ART. 183, COMMA 4 D.LGS. 163/2006, COME MODIFICATO DALL'ART. 34, COMMA 4 DELLA LEGGE 221/2012: PRESENTAZIONE OSSERVAZIONI IN SOSTITUZIONE DI QUELLE GIÀ INVIATE

**INTERVENTO ANAS SPA “SS 106 JONICA- TRATTO DALL'INNESTO CON LA SS 534 (KM 365+150) A ROSETO CAPO SPULICO (KM 400+000). MEGALOTTO 3”**

ART. 183, COMMA 4 D.LGS. 163/2006, COME MODIFICATO DALL'ART. 34, COMMA 4 DELLA LEGGE 221/2012: **PRESENTAZIONE OSSERVAZIONI**

Fig. 54 - Fase Scavo

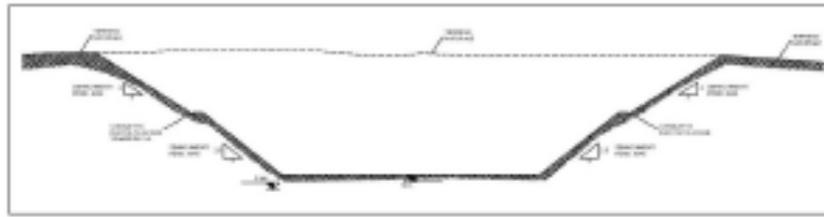
Ecco gli schemi di scavo trincea e di galleria artificiale (pag. 110 della relazione generale di progetto) per capire l'impatto effettivo in fase di opera:

Gli 11,407 km di trincee vengono previsti su zone sottoposte a vincolo paesaggistico ai sensi delle leggi 1497/1938 e Galasso (terrazze naturali degradanti a mare, interi fogli catastali dei comuni di Trebisacce, Albidona e Amendolara: (Comune di Amendolara: fogli 67, 64, 65, 68, 55, 69, 56, 59, 57, 43, 31, 28, 21, 28; Comune di Albidona: fogli 42 e 53; Comune di Trebisacce: fogli 15, 10, 9, 4, 1), costituenti un unicum di paesaggio da preservare. (Decreto Ministero dei Beni Culturali 11 aprile 1990, che ripropone per i due fogli del Comune di Albidona il Decreto dell'allora Ministero della Pubblica Istruzione dell'8 ottobre 1974).

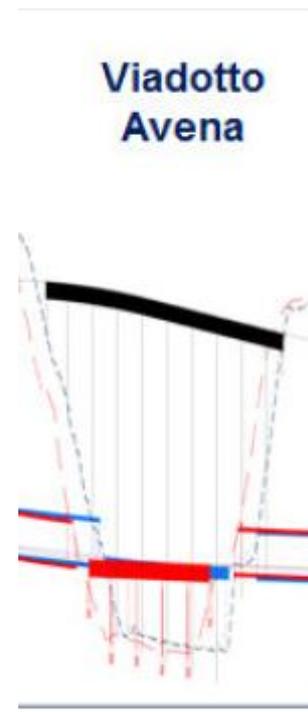
L'articolazione progettuale, le tavole tecniche e le visioni grafiche (es. Tracciato su ortofoto: file C LO716CD1301T00EG00GENPO04C) **dimostrano infatti l'esatto contrario: in quelle zone il tracciato non passa in galleria, bensì in trincea** per 11,407 km, e in galleria artificiale per alcuni tratti intermittenti (sempre opere di superficie).

Quindi le opere sarebbero visibilissime (oltre che devastanti del contesto protetto) e l'interferenza con le aree sottoposte a vincolo paesaggistico non è affatto superata con modalità compatibili con il vincolo stesso!
